**CONTRODEDUZIONI ALLE OSSERVAZIONI
PRESENTATE AL MATTM, GENNAIO 2017**

**STUDIO DI IMPATTO AMBIENTALE PER LA MESSA IN
PRODUZIONE DEL POZZO GAS
S. MARIA NUOVA 003 DIR A**

15 Marzo 2017

Figura 72: Area di interesse con indicazione delle distanze dai principali recettori e/o ulteriori sorgenti

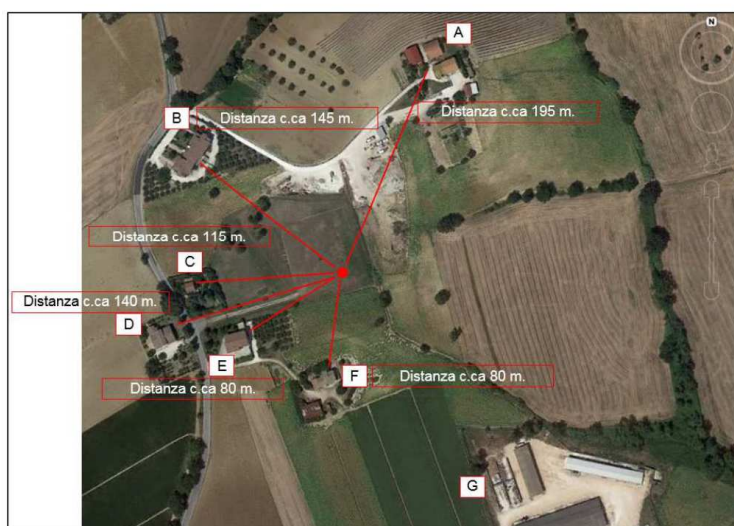
Per quanto sopra esposto **ci pare del tutto evidente l'azzardo di attivare l'estrazione a soli 80 metri da case e vie di comunicazioni.**

Figura 72: Area di interesse con indicazione delle distanze dai principali recettori e/o ulteriori sorgenti

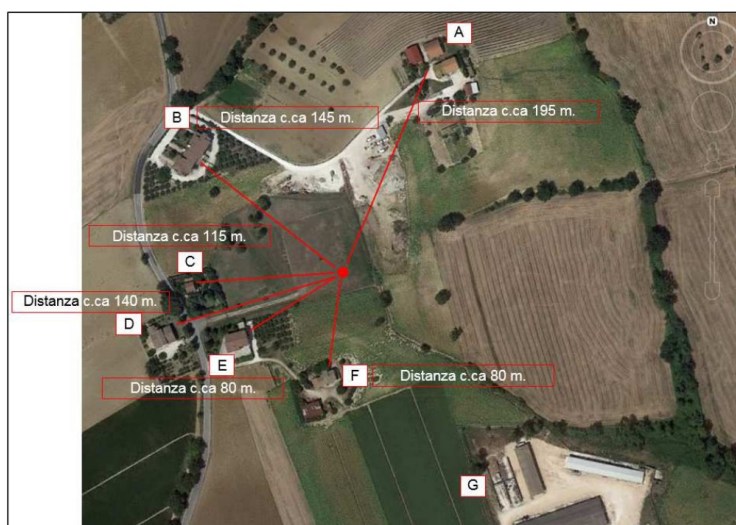
Per quanto sopra esposto **ci pare del tutto evidente l'azzardo di attivare l'estrazione a soli 80 metri da case e vie di comunicazioni.**

Figura 72: Area di interesse con indicazione delle distanze dai principali recettori e/o ulteriori sorgenti

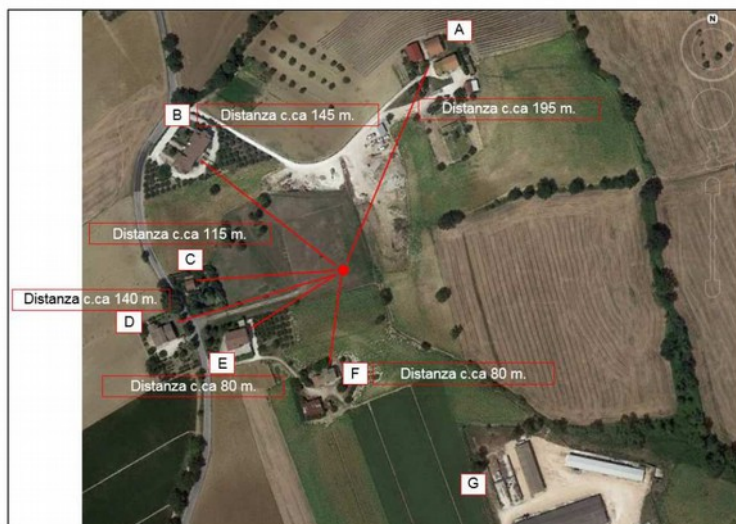
Per quanto sopra esposto ci pare del tutto evidente l'azzardo di attivare l'estrazione a soli 80 metri da case e vie di comunicazioni.
